2 工事の設計・積算、発注関係について（主に発注事務所）

3 工事の施工段階における事項について（主に発注事務所）

4 入札・契約手続き、設計単価等について（主に土木管理課）

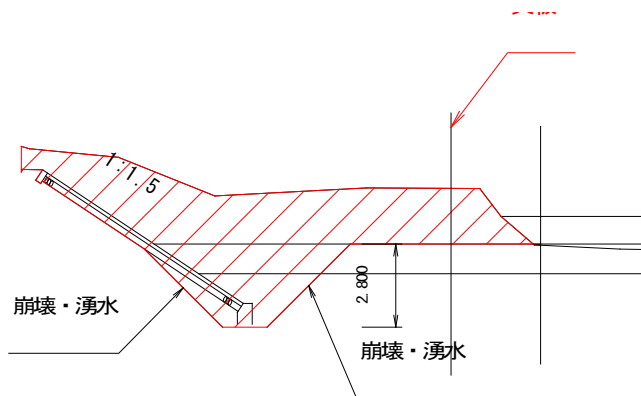
①危険工事の事例ですが、図のような地山掘削（斜線）は現実には不可能です。

- ・H鋼を打ち込み鉄板を当てて土留にする。
- ・下水の掘削に使うパネルを使用する。
- ・大型土のうを設置する。

など、各社費用持ち出しで自主的に安全な工法に変更しています。仮設費のお願いをしても「これまでも我慢してもらっています。費用は見られません。」との回答です。事故があった場合の重大さを申しても「責任施工でやってもらっていますので私は関係ありません。」との返答です。

これでは、非常に危険な作業をやっているとの認識が全くないのでないかと疑います。改善をお願いします。

①昔はすべての仮設について指定をしていたが、平成初め頃から役所が決めた工法がすべてではないと、現場をよく知っている業者の方が特化しているだろうということで任意仮設という概念が出てきました。任意仮設というのは役所の図面はあくまでも参考図であって、設計額を決めるためのものである。特記仕様書上、第三者に関係があるものについては指定をし、指定のマークを付けたり、特記仕様書に指定と記載している。それ以外については受注者の方で安全なようにしていただくということです。安全かどうかの判断は業者によって異なるため、任意仮設については原則変更ができないと

ということで平成 10 年頃からルール化されています。任意架設の部分については著しい現場の変動がない限り変更できないということで全国統一事項となりました。入札時に仮設の費用を見込んで入札いただいているとのことから変更はできないとしている。詳しくは近畿地方整備局のホームページにて設計変更ガイドラインをご確認下さい。

任意仮設部分についての変更は原則的にできないことになっているので、入札前に質問をしていただきたい。発注後に起こる現場の著しい変動については監督職員だけでは判断できない。変更するためには、資料を準備しそれを証明しなければならない。土木事務所の所長・次長を交えた設計変更審査会を設けているので、大きな変動が出た場合には協議をしてほしい旨を伝えてほしい。
